Opération immobilière « CICINDELLE II »

**Note de réponse à la demande de
compléments dans le cadre de l'examen
au cas par cas**

Note de réponse à la demande de compléments dans le cadre de l'examen au cas par cas pour l'opération immobilière « CICINDELLE 2 », sur la Commune de Rémire-Montjoly.

Figure 1 : Extrait d'image aérienne - Géoportail

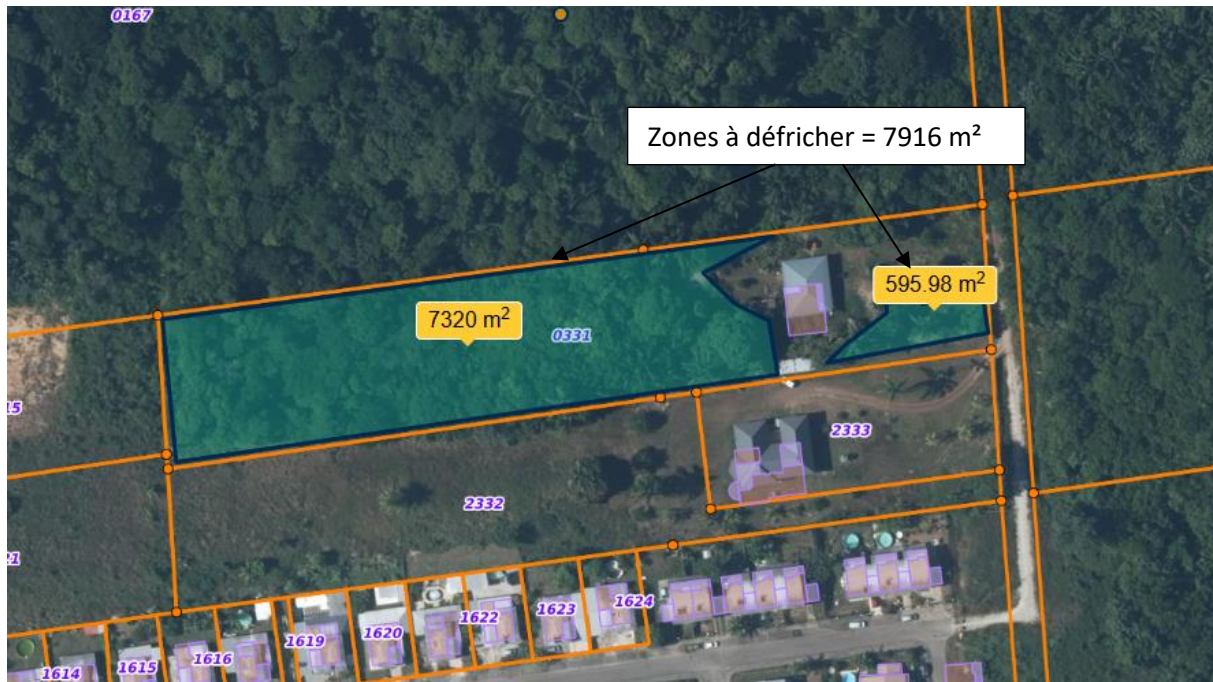
Demande de l'Autorité Environnementale : Préciser la surface déboisée estimée ou effective, l'emprise du projet sur la totalité de la parcelle ou conservation d'arbres pour éviter et réduire les impacts.

La surface à défricher est estimée à environ 7 916 m², sur une superficie totale de 11 002 m², comme illustré sur la figure ci-après.

Figure 5 : Extrait du PLU de Rémire-Montjoly

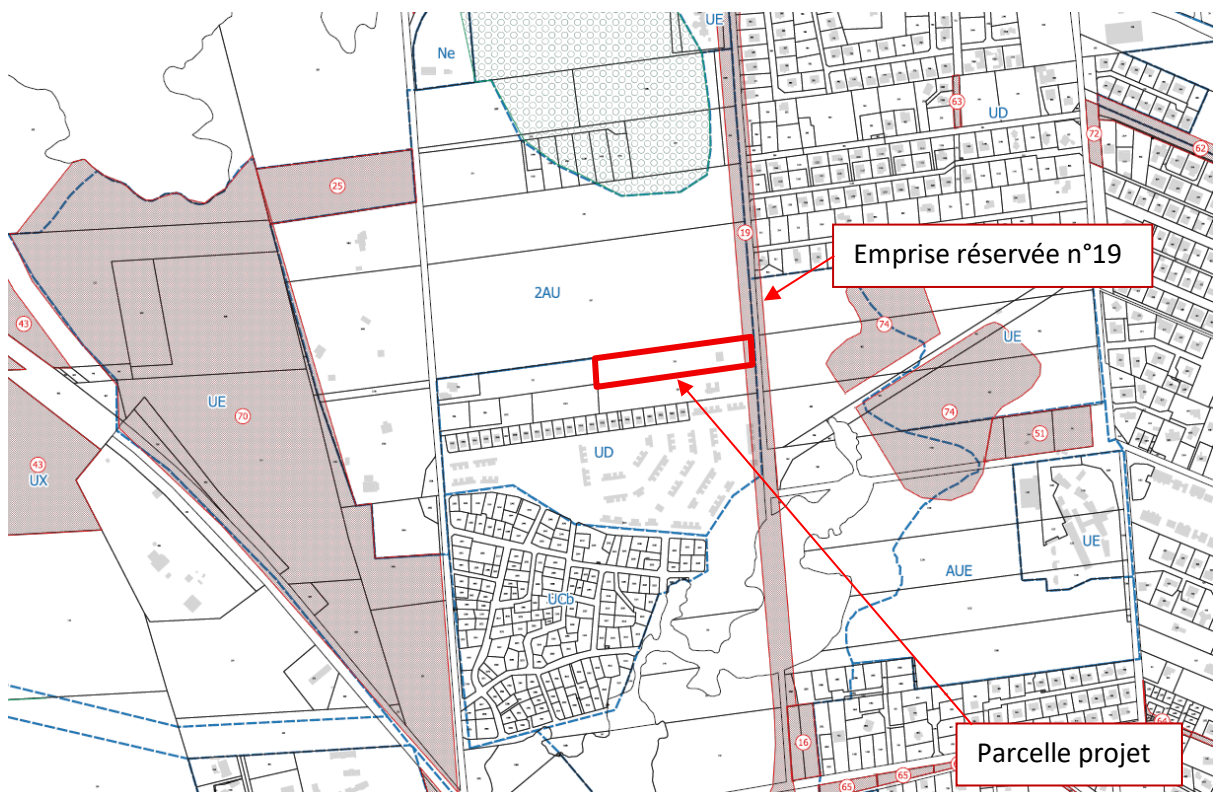
Demande de l'Autorité Environnementale : Indiquer si le corridor écologique relictuel (continuité forestière entre la forêt de Morne Coco au nord et la forêt marécageuse du canal Beauregard au sud-est du projet) localisé le long de la piste reliant le lotissement Héliconias et la rue Amandier sera impacté par le projet et si des mesures d'évitement ou réduction des impacts sur cette continuité forestière sont prévues.

Par ailleurs, le Plan Local d'Urbanisme de la commune de Rémire-Montjoly prévoit déjà, comme illustré sur la figure ci-après, une emprise réservée à la réalisation d'une voirie, laquelle est donc déjà actée. La voirie d'accès à la résidence CICINDELLE I, actuellement en construction, ainsi que celle du projet CICINDELLE II, seront rétrocédées à la mairie.

En conclusion, l'impact du projet sur le corridor écologique existant est jugé faible, l'emprise de la future voie étant déjà déboisée et partiellement stabilisée. De plus, cette voirie ne concerne qu'environ un tiers du linéaire total de la piste reliant le lotissement Héliconias à la forêt marécageuse, limitant ainsi les incidences sur le milieu naturel.

Figure 6 : Extrait du plan d'architecte

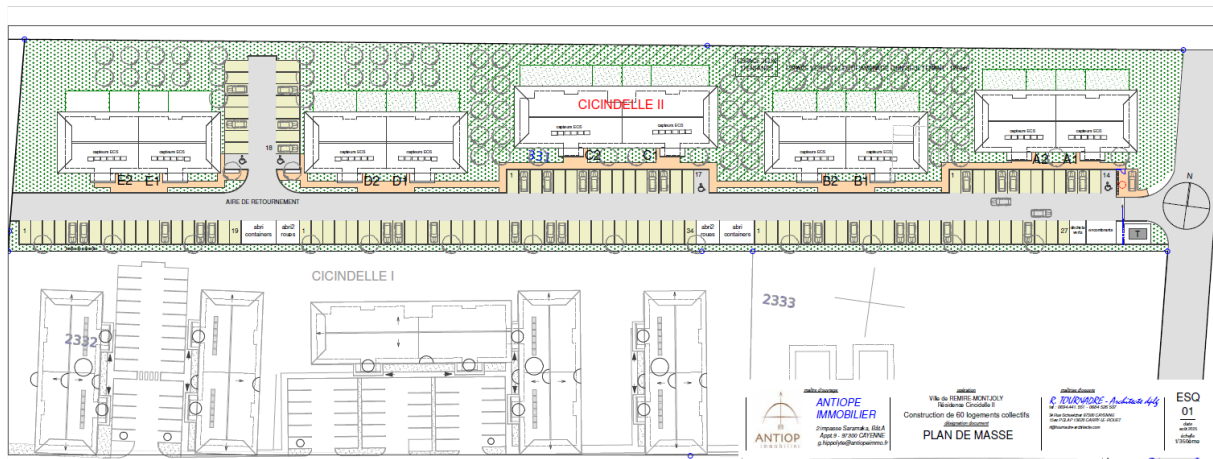
Demande de l'Autorité Environnementale : Préciser l'aménagement d'espaces verts : superficie, essences végétales envisagées, etc.

La résidence CICINDELLE II prévoit l'aménagement d'environ 4 727 m² d'espaces verts, soit 43 % de la surface totale du projet (11 002 m²). Des arbres à hautes tiges d'essences locales seront plantés le long des places de stationnement afin d'apporter de l'ombrage, à raison d'environ 1 arbre pour 4 places de stationnement. De nombreux arbres sont également prévus au sein des espaces verts du projet.

La figure ci-après présente un extrait du plan de l'architecte, où figurent les arbres prévus dans le cadre de l'aménagement des espaces extérieurs.

Figure 7 : Localisation des bassins de compensation du projet de résidence CICINDELLE II

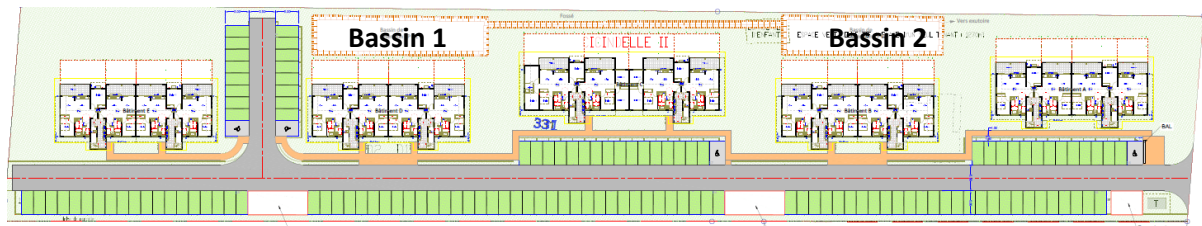
Demande de l'Autorité Environnementale : Préciser l'aménagement du bassin de compensation et de l'ouvrage de régulation de débit en sortie de bassin (localisation, dimension, etc.)

Dans le cadre du projet CICINDELLE II, afin de respecter les contraintes d'emprise du site, deux bassins de compensation ont été définis, correspondant chacun à un sous-bassin versant du projet. Le dimensionnement des volumes de compensation est réalisé sur la base du ratio de 120 L/m² de

surfaces imperméabilisées prescrit par la CAEL. Le schéma ci-dessous illustre leur localisation au sein du plan masse du projet.

Le bassin de compensation du sous-bassin versant n°1 présente un volume de stockage de 229 m^3 , une surface de 229 m^2 , une longueur de 28m, une largeur de 8,2m et une profondeur d'un mètre. Le bassin de compensation du sous-bassin versant n°2 présente un volume de stockage de 336 m^3 , une surface de 336 m^2 , une longueur de 41 m, une largeur de 8,2 m et une profondeur d'un mètre.

Les bassins seront équipés d'ouvrages de régulation de débit implantés dans des regards de visite. La régulation sera assurée par un orifice calibré associé à un voile béton servant de surverse. Le débit de fuite sera limité de manière à ne pas dépasser le débit de pointe biennal à l'état initial, conformément aux prescriptions de la CAEL.

Figure 10 : Gestion des déchets mise en place dans le cadre du projet Cicindelle II

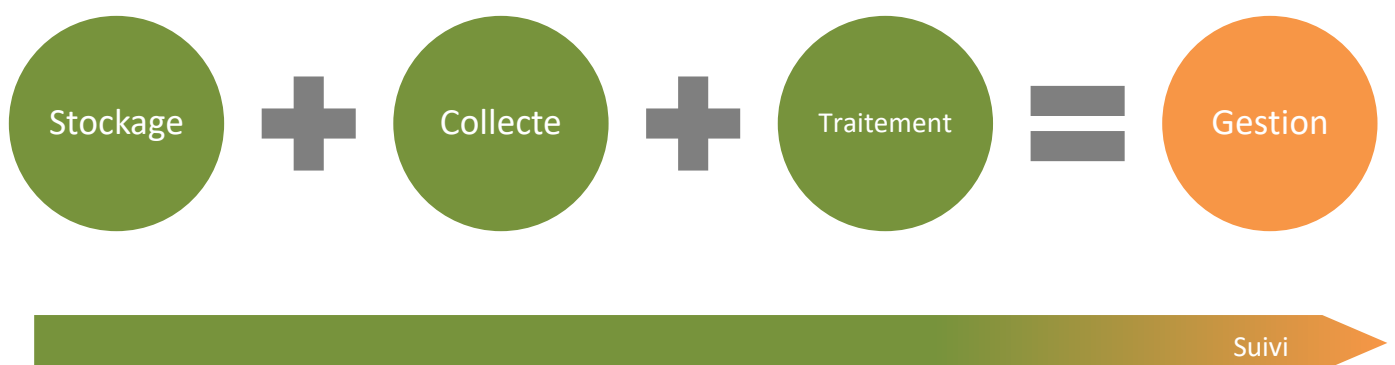
Demande de l'Autorité Environnementale : Préciser la gestion des déchets de démolition pendant la phase travaux.

L'entreprise en charge des travaux devra fournir, avant le démarrage du chantier, un **Plan de Gestion des Déchets de Chantier** détaillant les filières retenues, les prestataires agréés, ainsi que les mesures de prévention des pollutions accidentelles. Ce plan reprendra à minima les éléments cités ci-dessous.

- Stocker les déchets sur le chantier selon les règles de l'art ;
- Valoriser les déchets ;
- Trier les déchets ;
- Evacuer les déchets dans des centres de stockages agréés uniquement ;
- Assurer la traçabilité du suivi des déchets.
